Van: 5.1,2,e
Verzonden: dinsdag 7 juni 2022 14:30
Aan: 5.1,2,e ; 5.1,2,e ; 5.1,2,e
CC: 5.1,2,e ; 5.1,2,e
Onderwerp: RE: Gillis van Ledenberchstraat 110

Van: 5.1,2,e <5.1,2,e @amsterdam.nl>
Verzonden: dinsdag 7 juni 2022 12:13
Aan: 5.1,2,e <5.1,2,e @amsterdam.nl>; 5.1,2,e <5.1,2,e @amsterdam.nl>; 5.1,2,e <5.1,2,e @amsterdam.nl>
CC: 5.1,2,e <5.1,2,e @amsterdam.nl>; 5.1,2,e <5.1,2,e @amsterdam.nl>
Onderwerp: Gillis van Ledenberchstraat 110

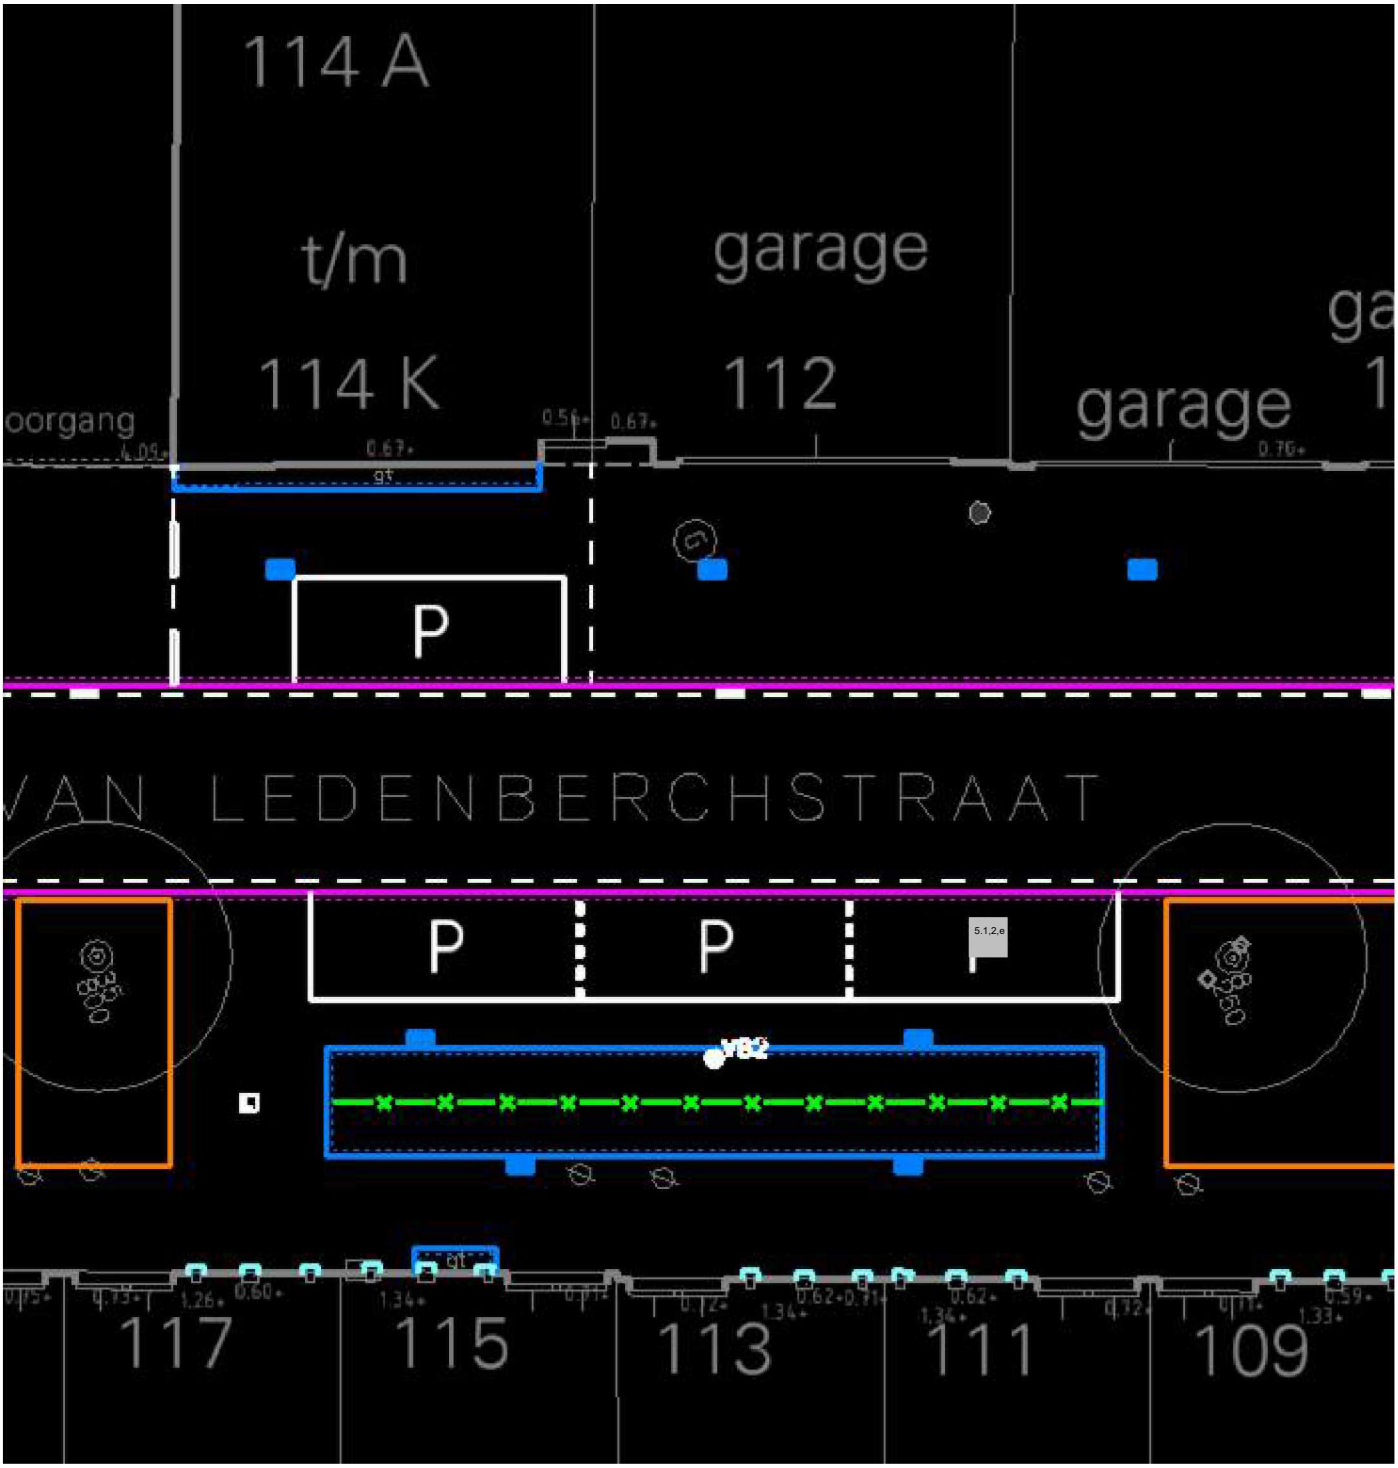
Ik werd gebeld door de architect van de Gillis van Ledenberchstraat 110. De eigenaar heeft destijds aangegeven dat hij de uitritten wilde handhaven. Nu worden er trottoirbanden geplaatst.
Op het DO staat er verder niets ingetekend. Kan een van jullie dit verklaren?

Overal in de Gillis van Ledenberchstraat worden trottoirbanden geplaats zowel langs "normaal" trottoir als ter plaatse van uitritten van garages. Alleen bij de uitrit van de molen wordt de bandenlijn onderbroken.
De hoogte aan de band is van dusdanige aard dat auto's er gewoon op kunnen rijden. Verder wordt het trottoir bij GvL 110 vooralsnog gewoon vrij gehouden van objecten.
